**AVIS RELATIF À LA PROTECTION
CONTRE LES EVENTUELS EFFETS NOCIFS ET NUISANCES
PROVOQUÉS PAR LES RAYONNEMENTS NON IONISANTS
GÉNÉRÉS PAR DES ANTENNES ÉMETTRICES STATIONNAIRES**

Commune : DOUR - Exploitant : CITYMESH

Référence exploitant : HT04075_A

Rapport n° 651 / 2025

Figure 1 : Vue en plan des lieux de séjour et des points de contrôle

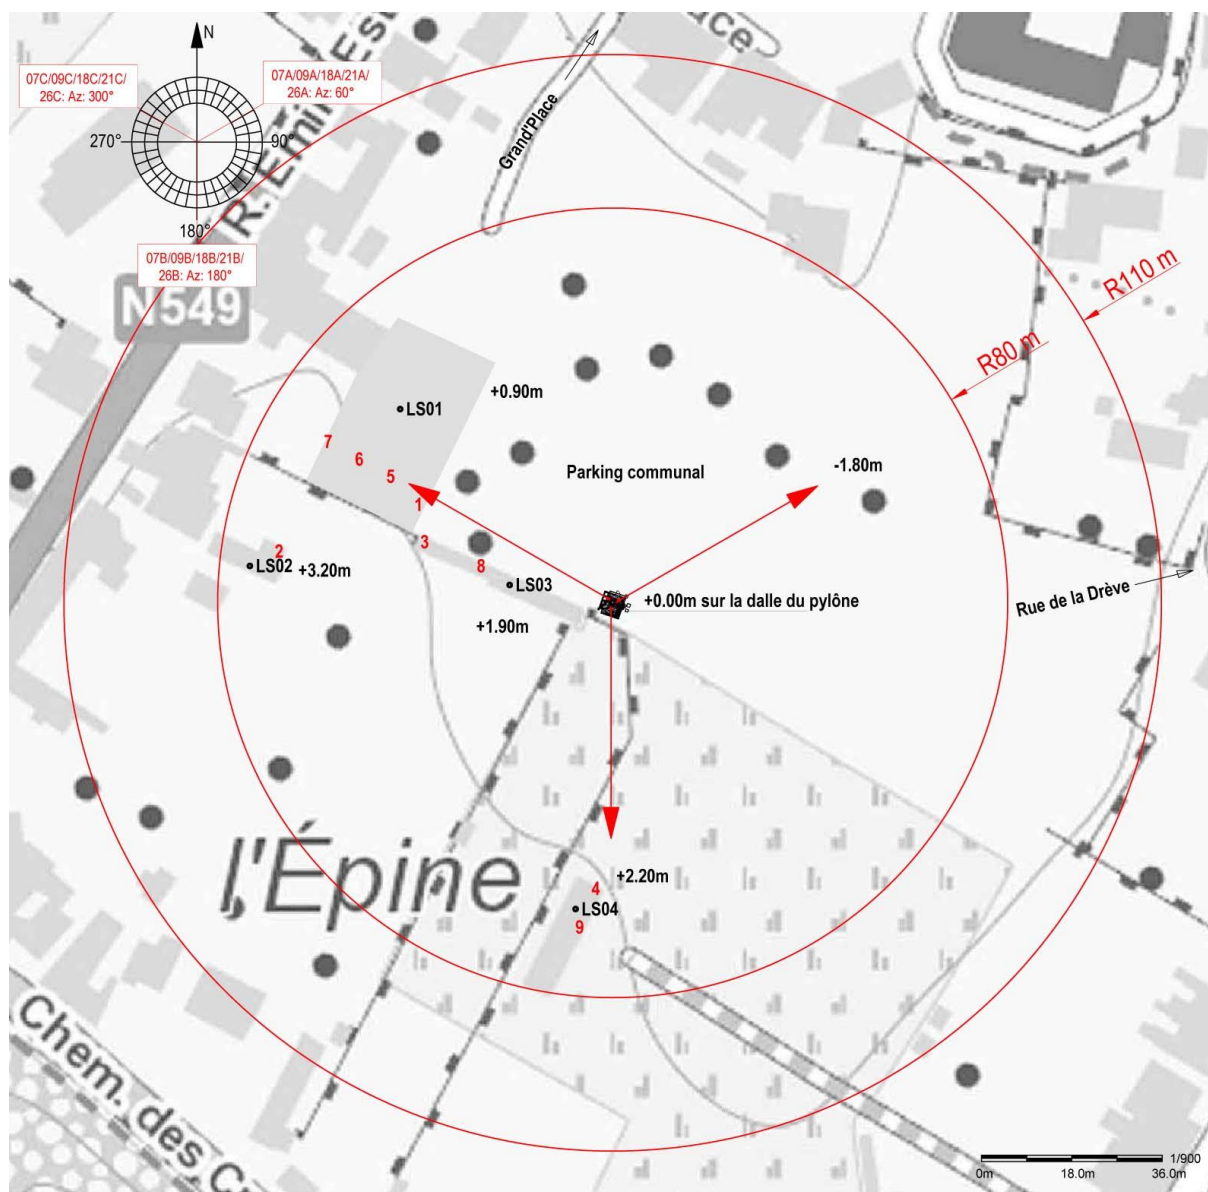
Les fréquences d'émission, la puissance rayonnée par chacune des antennes et leur gain permettent de déterminer le rayon de la zone à analyser. Tout dépassement de la limite par installation est exclu en dehors de cette zone. Le tableau 2 reprend les 35 LS² pour lesquels l'indice d'exposition est le plus élevé. Les différentes colonnes indiquent :

- le numéro du point de contrôle repris sur un des plans de la figure 1;
- le numéro du LS dans lequel se trouve le point de contrôle de la 1^{ère} colonne ;
- l'atténuation d'obstacle prise en compte pour le calcul de l'indice d'exposition dans le LS ;
- le résultat du calcul de l'indice d'exposition.

N° point de contrôle	LS	Atténuation (dB)	Indice d'exposition relatif à la limite par installation IE_i
7	LS01	3,0	0,897
6	LS01	3,0	0,876
9	LS04	3,0	0,837
4	LS04	3,0	0,764
5	LS01	3,0	0,702
2	LS02	3,0	0,531
1	LS01	3,0	0,244
8	LS03	3,0	0,049
3	LS03	3,0	0,041

En ce qui concerne les antennes de l'installation mentionnées dans le tableau 1, la distance maximale à laquelle la limite pourrait être atteinte, à l'extérieur, est égale à 99,8 m. S'il n'y a pas de LS à une distance inférieure, les antennes respectent forcément la limite d'immission.

Dans le cas des LS situés à l'intérieur des bâtiments, une atténuation d'obstacle est prise en compte et il en résulte que la distance maximale à laquelle la limite pourrait être atteinte se réduit à 71,0 m.

Figure 2 : Vue en plan des installations d'antennes dans un rayon de 300 mètres autour de l'installation faisant l'objet de la demande d'avis

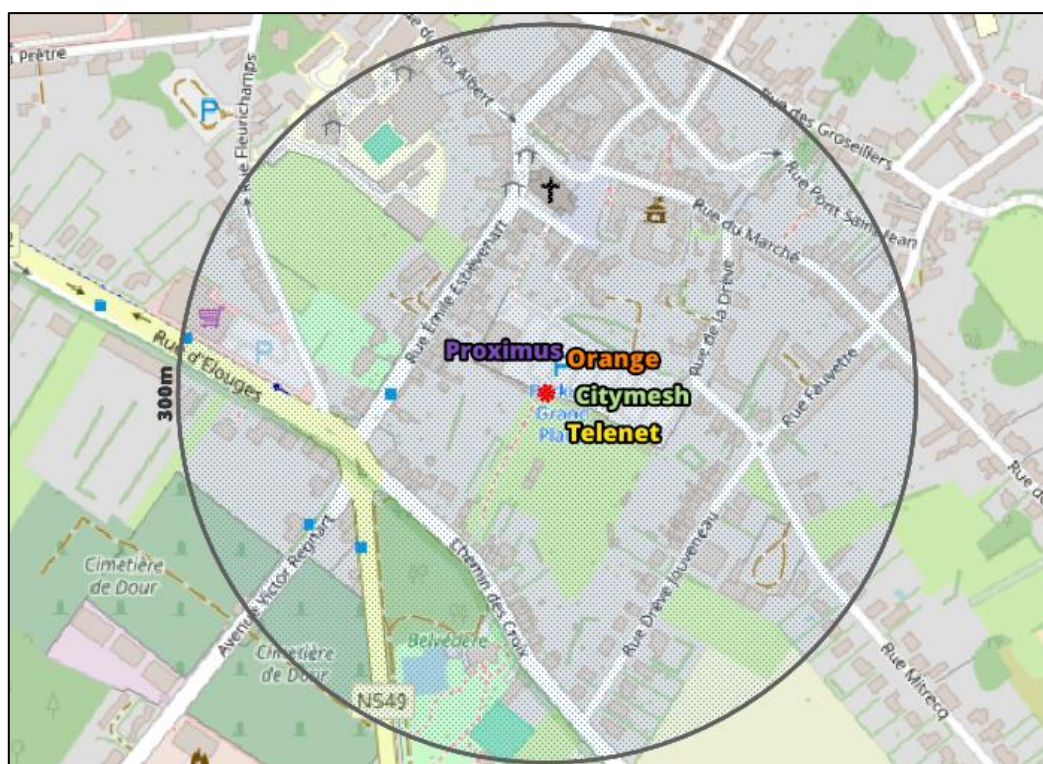
Le plan en projection verticale de la figure 2 indique la localisation des installations d'antennes émettrices stationnaires visées par le décret et situées dans un rayon de 300 mètres autour de l'installation référencée dans le paragraphe 2 et localisée au centre du cercle. Les données de localisation de ces antennes et les avis correspondant sont accessibles via le cadastre en ligne des antennes émettrices stationnaires⁸. Les installations prises en compte dans l'évaluation du respect de la limite cumulative sont les installations d'antennes émettrices déclarées en service par l'exploitant à la date du présent avis, à l'exception de l'installation référencée dans le paragraphe 2 et éventuellement d'autres installations ayant fait l'objet d'une demande d'avis à la même date et qui sont situées à l'intérieur de la zone de 300 mètres de rayon.

- il y a au plus 4 installations d'antennes émettrices stationnaires présentes dans la zone d'évaluation de 300 mètres de rayon représentée dans la figure 2, y inclus l'installation référencée dans le paragraphe 2 : la limite cumulative définie à l'article 4, §2 du décret est nécessairement respectée dans les lieux de séjour à l'intérieur de la zone d'évaluation de 300 mètres de rayon ;

- il y a exactement 5 installations d'antennes émettrices stationnaires présentes dans la zone d'évaluation de 300 mètres de rayon représentée dans la figure 2, y inclus l'installation référencée dans le paragraphe 2 et il existe, pour 3 ou 4 de ces installations, un avis attestant le respect de la limite abrogée de 3 V/m : la limite cumulative définie à l'article 4, §2 du décret est nécessairement respectée dans les lieux de séjour à l'intérieur de la zone d'évaluation de 300 mètres de rayon ;

- dans tous les autres cas, il a été vérifié que la limite cumulative définie à l'article 4, §2 du décret n'est pas dépassée dans les lieux de séjour sur base du nombre d'installations localisées dans la zone d'évaluation de 300 mètres de rayon représentée dans la figure 2, de leur localisation ainsi que des données inscrites dans la figure 1 et au paragraphe 4 du présent avis et dans les avis attestant le respect de la limite par installation ou de la limite abrogée de 3 V/m relatifs aux autres installations reprises dans la figure 2.

Compte tenu des considérations ci-dessus, il apparaît que l'intensité du rayonnement électromagnétique généré, dans les lieux de séjour situés dans un rayon de 300 mètres autour de l'installation référencée dans le paragraphe 2, par l'ensemble des antennes émettrices stationnaires de l'ensemble des exploitants du même site d'antennes émettrices stationnaires respecte la limite fixée à l'article 4, § 2 du décret.
